DNRM-UA-017-2022.

INFORME TÉCNICO No. UA-EVA-011-2022

PROYECTO	“EXTRACCION DE ARENA CONTINENTAL”
CATEGORÍA:	II
PROMOTOR:	EXTRACCIONES CONTINENTALES S.A.
LOCALIZACIÓN:	Corregimiento de Pacora, Distrito de Panamá, Provincia de Panamá.
FECHA DEL INFORME:	25 de abril de 2022.
EVALUADORES:	María De Los Ángeles Bajura Banny A. Amaris D.

ANEXO I. VERIFICACION DE COORDENADAS EN EL REGISTRO MINERO DE LA DNRM-MICL

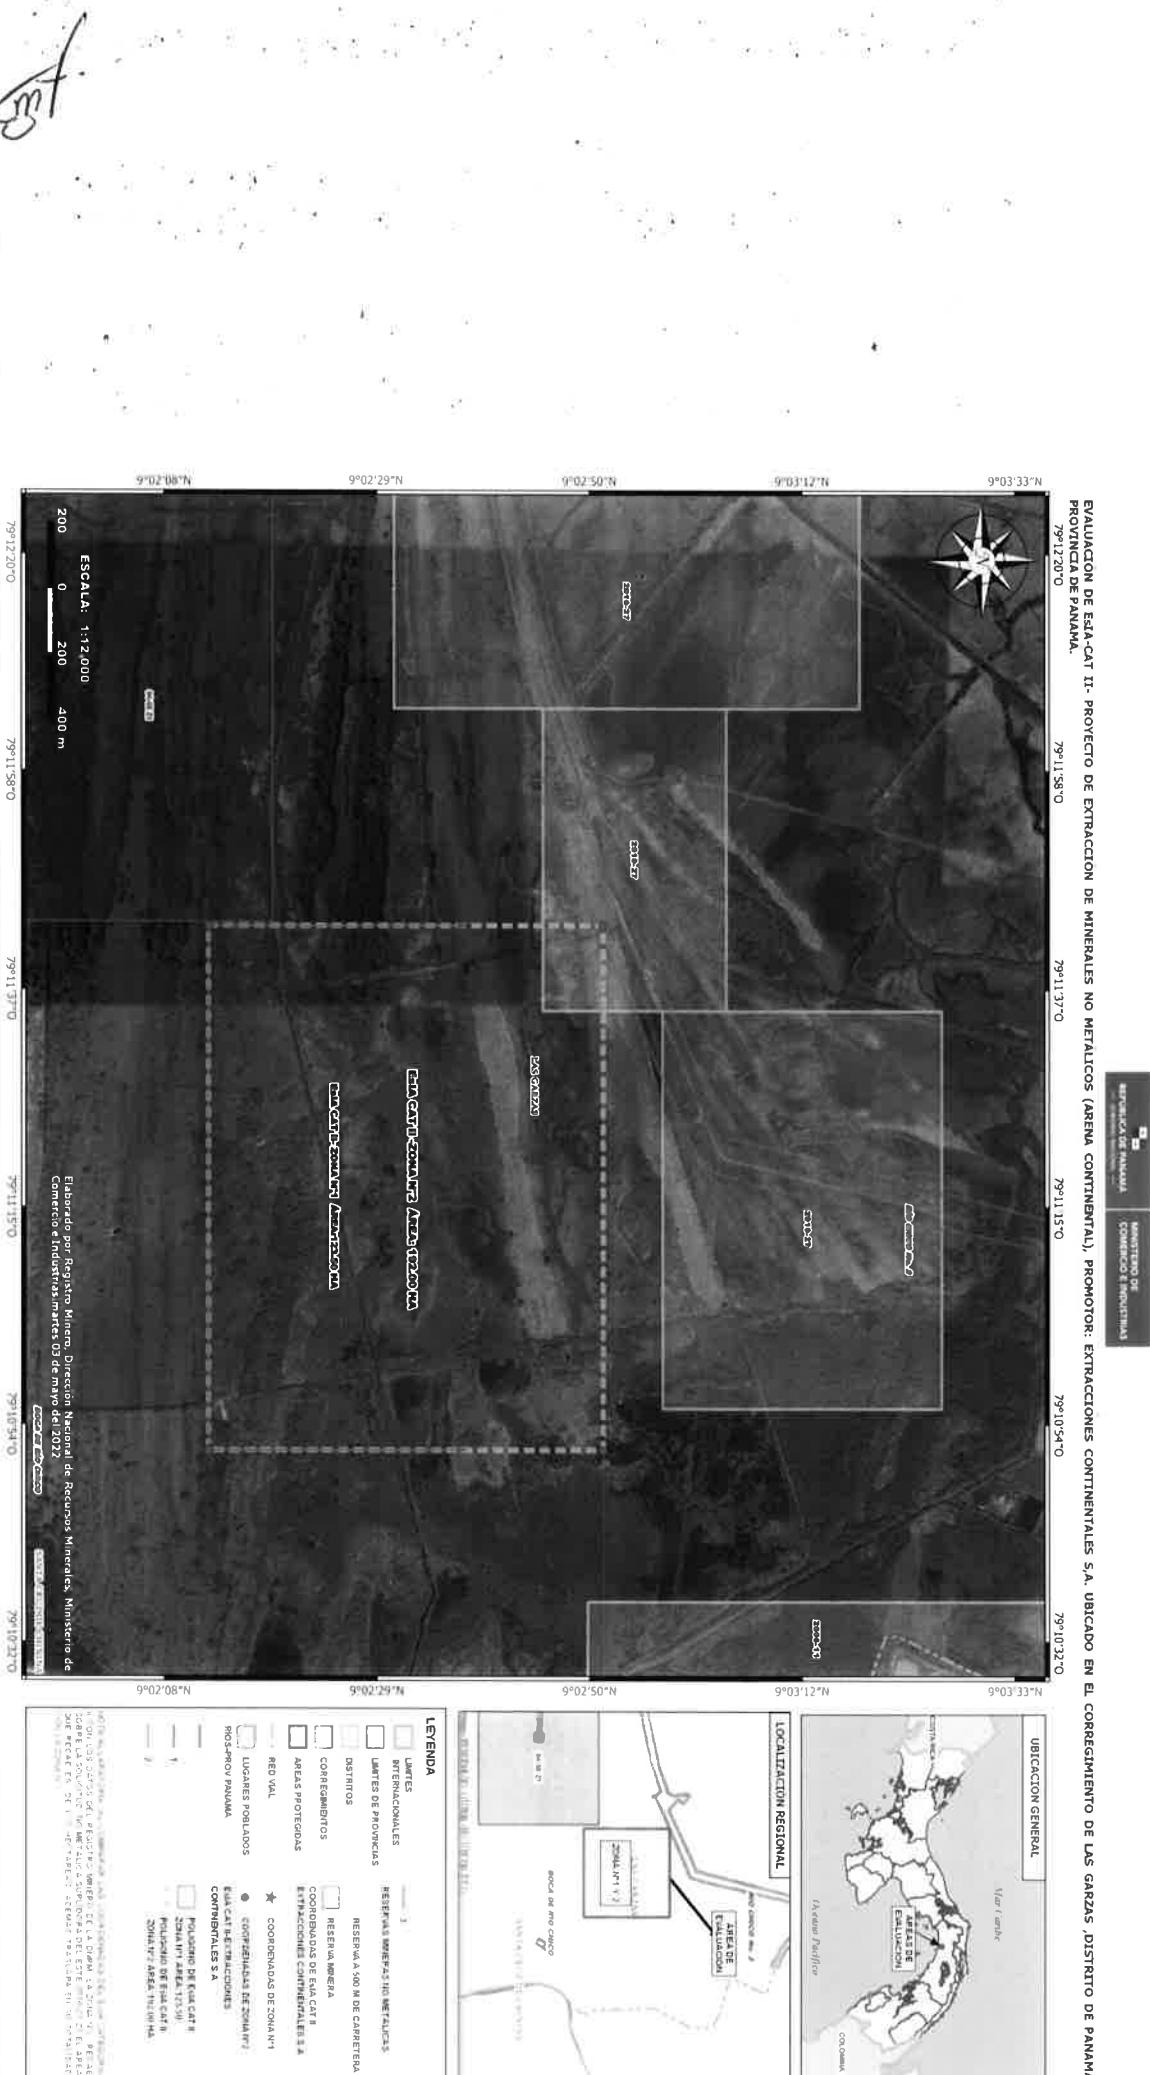
- Al verificar los polígonos de proyecto generados de las coordenadas UTM WGS84 aportadas por el promotor en la primera evaluación aclaratoria al EsIA con los datos del Registro Minero de la Dirección Nacional de Recursos Minerales, se identifica que:
 - La Zona N° 2 del proyecto en evaluación traslapa parcialmente (unas 4.75 hectáreas) sobre la solicitud para la extracción de minerales no metálicos de la empresa SUPLIDORA DEL ESTE 2010-27 Z3.
 - La Zona N° 1, traslapa en su totalidad con el polígono de la Zona N°2 del mismo proyecto.
 - El área definida para la Zona N° 2 es de 192.0 hectáreas y no de 98.04 como lo indican los planos aportados por el promotor.

Basado en la verificación de las coordenadas del proyecto con la información del Registro Minero de la Dirección Nacional de Recursos Minerales, se solicita que:

- d. Presentar corrección de las coordenadas del proyecto
